Repère	Emetteur	Récepteur	Vitesse	Données
A	GPS	VHF	4800	Pos, TU, COG
B	VHF	GPS	38400	AIS (trame \$AIVDM)

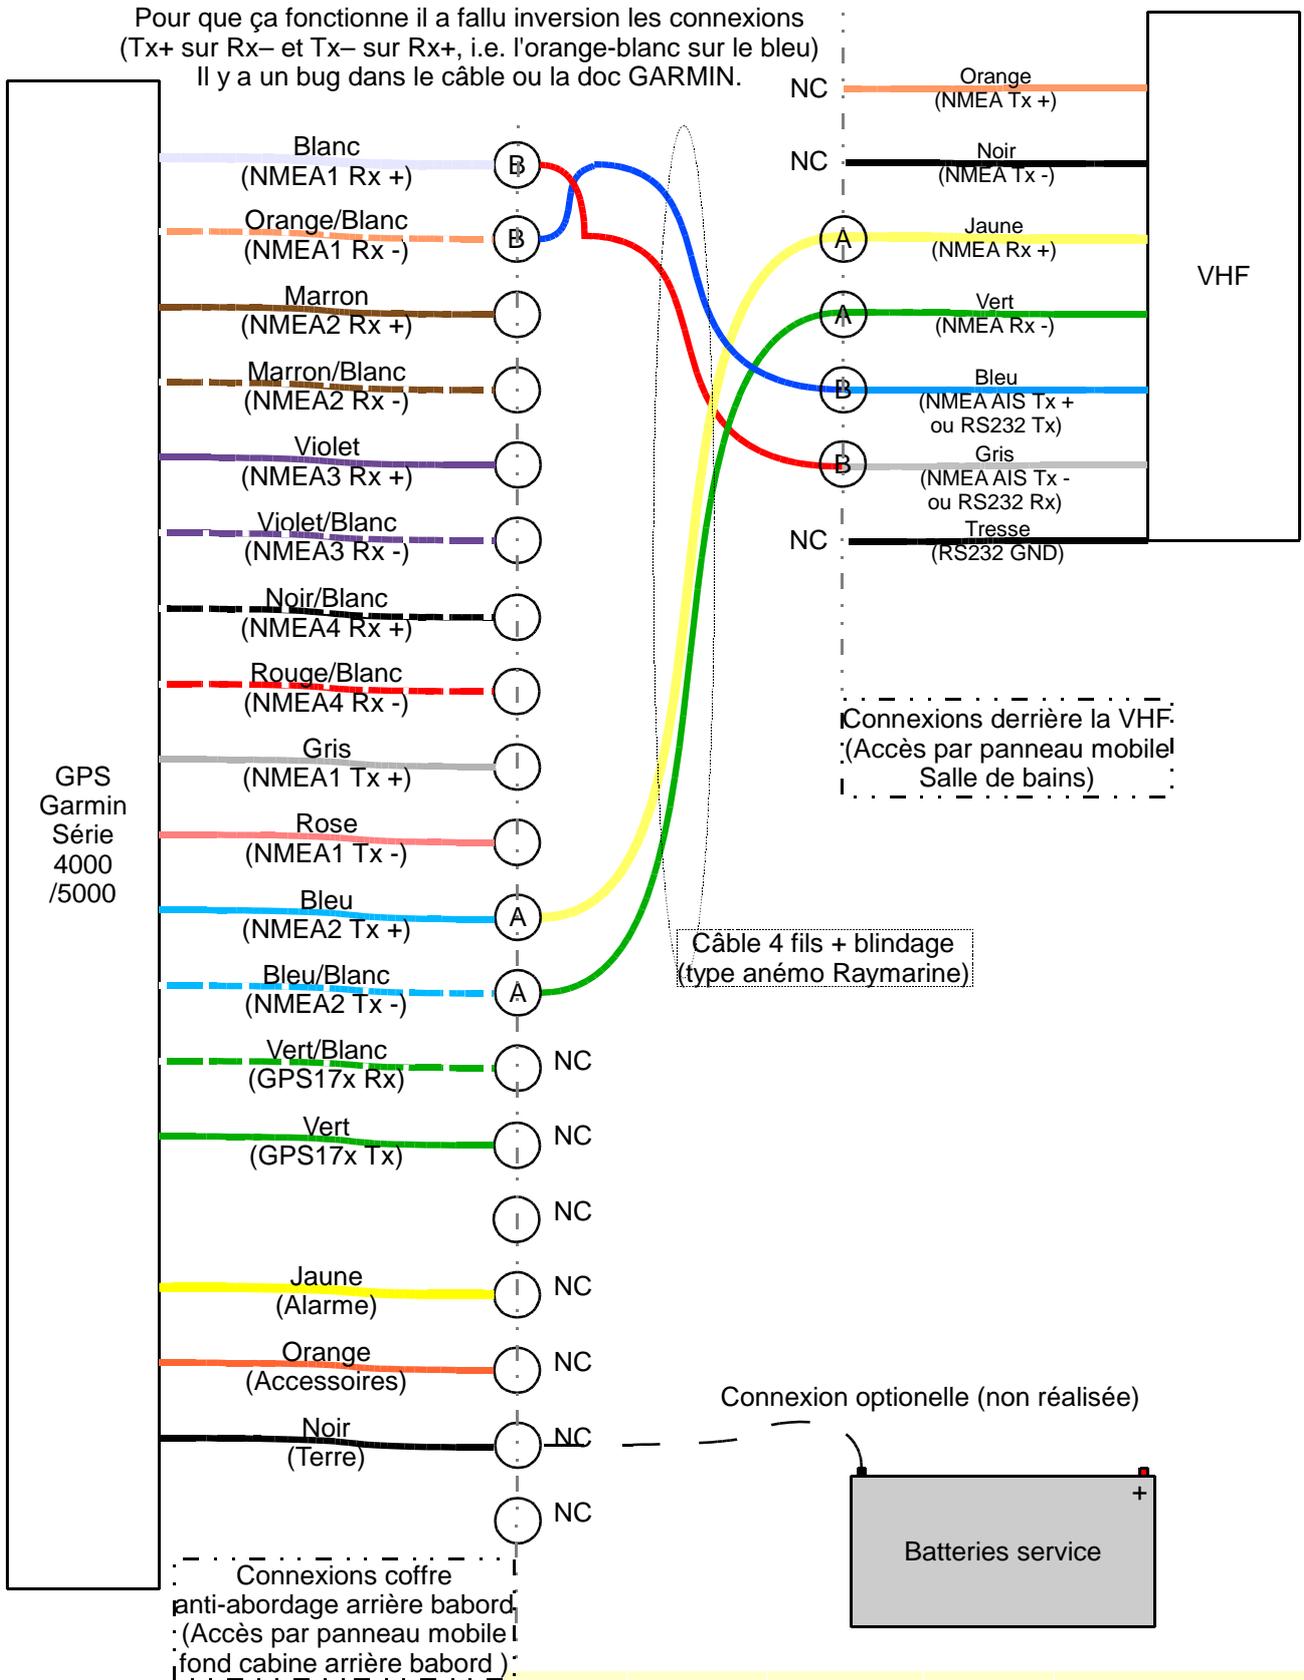
Pour que ça fonctionne il a fallu inversion les connexions (Tx+ sur Rx- et Tx- sur Rx+, i.e. l'orange-blanc sur le bleu)
Il y a un bug dans le câble ou la doc GARMIN.
